Keuringsverslag van een elektrische laagspanning- en zeer lage spanningsinstallatie

NIET CONFORM

Straatnaam Acacialaan
Huisnummer 34
Busnummer
Postcode 2940
Gemeente STABROEK
Land België

Controlebezoek van een oude huishoudelijke elektrische installatie van een wooneenheid bij verkoop op vraag van de verkoper volgens (KB 08/09/2019) - AREI Boek 1- 8.4.2. en 8.2.1. en 4.2.4.3.

Afbeelding schakel- en verdeelbord:

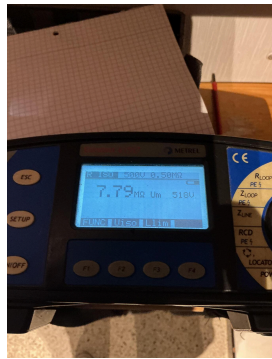
- I1.01 Eéndraadschema van de installatie is niet aanwezig. (Boek 1 Afdeling 2.12 - 2.13 en 3.1.2)
- I1.03 Situatieschema van de installatie is niet aanwezig. (Boek 1 Afdeling 2.12 - 2.13 en 3.1.2)

- I3.07 Een demonteerbaar aansluitstuk (aardingsonderbreker) dient aangebracht te worden in de aardgeleider teneinde de meting van de aardweerstand mogelijk te maken. (Boek 1 Onderafdeling 5.4.3.5.)

- I5.01 De aanduiding van de stroomkringen en/of apparatuur, aansluitklemmen, enz dient aangebracht of vervolledigd te worden. (Boek 1 Onderafdeling 3.1.3.1. en 3.1.3.3.A. en 5.1.6.1)

- I5.02 Elke elementaire stroombaan moet met een hoofdletter aangeduid worden. Elk lichtpunt, contactdoos, moeten genummerd worden in volgorde gezien vanaf de beschermingsinrichting tegen overstroom. (Boek 1 onderafdeling 3.1.2.1.)

- I5.14 De nominale spanning dient duidelijk vermeld te worden op een oordeelkundig gekozen plaats. (Boek 1 Onderafdeling 3.1.3.3.)
- I8.13 Het gebruik van kabels van het type VTLmb, LMVVR, COAX, VVT is verboden. (Boek 1 Onderafdeling 5.2.1.2.)

- I9.07 Niet alle contactdozen op LS zijn kinderveilig conform NBN C 61-112-1:2017. (Boek 1 Onderafdeling 1.4.2.3. en 5.3.5.2.)
- N12 De elektrische installatie was niet volledig toegankelijk, wij hadden geen toegang tot volgende lokalen: Schakelaar lokaal cv

- N17 De aardspreidingsweerstand kon niet gemeten worden. Deze dient bij voorkeur kleiner te zijn dan 30ohm.
- N3 Het is niet uitgesloten dat bij een nacontrole bijkomende inbreuken worden vastgesteld bij voorleggen schema's.
